# De como la CHT pretende operar Entrepeñas y Buendía sin tener en cuenta su mínimo de explotación

escrito por Hidra | viernes, 26 de enero de 2018

Continuando con nuestro recorrido por el [borrador del Plan especial de sequías \(PES\) del Tajo \(21/12/2017\)](#), analizamos en esta entrada un aspecto de las siguientes tablas y figuras, en las que se definen los umbrales de sequía del Tajo medio en función de las reservas de Entrepeñas y Buendía:

Figura 93. Umbrales UTE 07 Tajo Medio

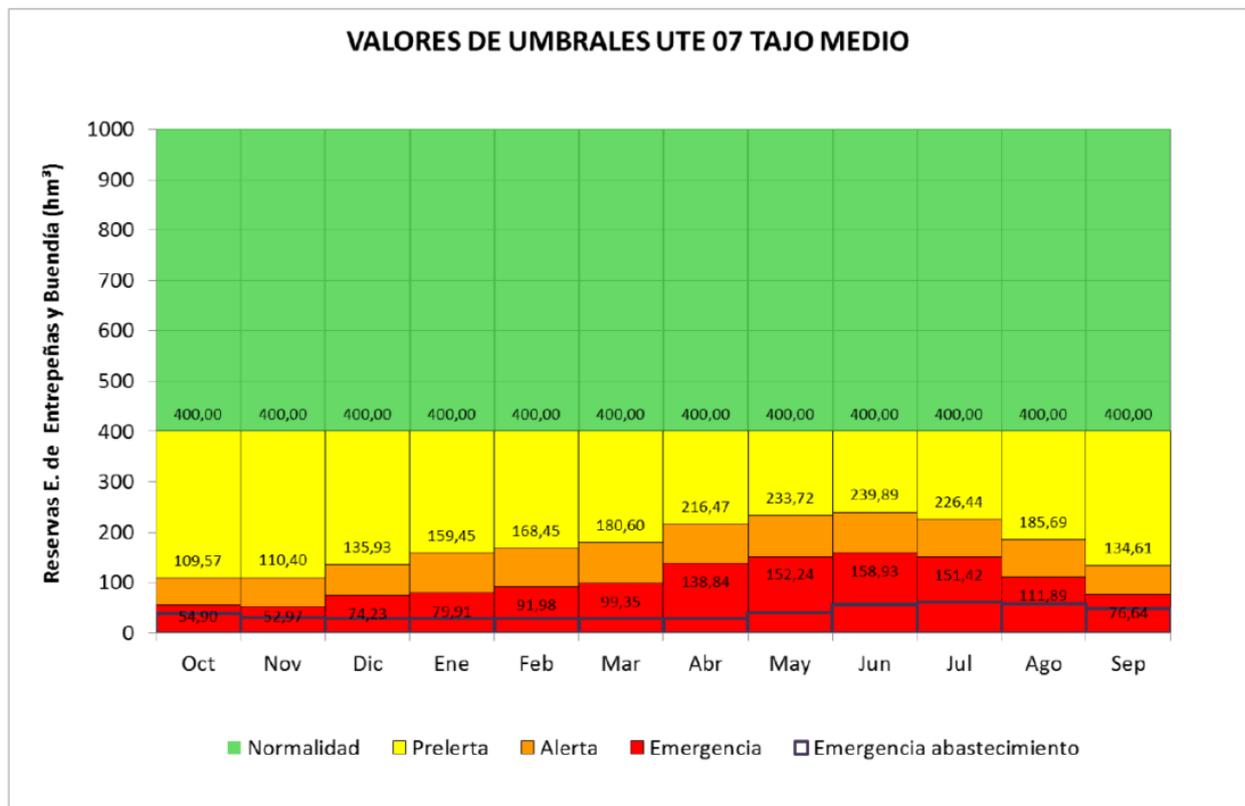
Asombrosamente, **no se contempla un mínimo de explotación en los embalses!** Los umbrales se definen desde el cero absoluto de almacenamiento, sin considerar el embalse muerto ni las

posibles pérdidas de almacenamiento debida al aterramiento.

Plantear la operación de unos embalses por debajo de su mínimo de funcionamiento no se le ocurre ni al que asó la manteca, ni al que parió las reglas de explotación del trasvase Tajo-Segura, que consideran un volumen mínimo de explotación de  $118 \text{ hm}^3$  (*«El sistema Entrepeñas-Buendía, con ambos embalses conectados mediante túnel, puede ser considerado como un hiperembalse regulador único con capacidad total máxima conjunta de  $2438 \text{ hm}^3$ . De aquí deben detraerse, conforme a los estudios para el Plan Hidrológico del Tajo,  $118 \text{ hm}^3$  de embalse muerto considerado como no disponible para la regulación, y una cantidad variable mensualmente para resguardos frente a crecida»*, de la pág. 28 del documento [«El sistema de cabecera del Tajo y el Trasvase Tajo-Segura»](#); Francisco Cabezas, diciembre de 2013). Puede discutirse si el embalse muerto es  $118 \text{ hm}^3$  u otra cifra, pero nunca va a ser 0. También hay que estudiar si se ha producido una reducción adicional de la capacidad de embalse por el aterramiento, como parece ser que va a investigar la Confederación Hidrográfica del Tajo con una nueva batimetría de urgencia ([«Batimetría en la cabecera del Tajo para conocer su capacidad real»](#); La Opinión de Murcia, 25/1/2018).

Quizás esté detrás la necesidad de encajar «como sea» sobre el papel la gestión de la cuenca con la legislación del Trasvase, aunque se proponga algo tan absurdo como lo que aquí se plantea. **No puede defenderse que está incluido en el umbral más bajo; obsérvese en las tablas la cantidad de valores inferiores a  $118 \text{ hm}^3$ .** Tampoco se hace referencia alguna al volumen mínimo de explotación (en algún otro sistema sí se realiza, pero no en todos)
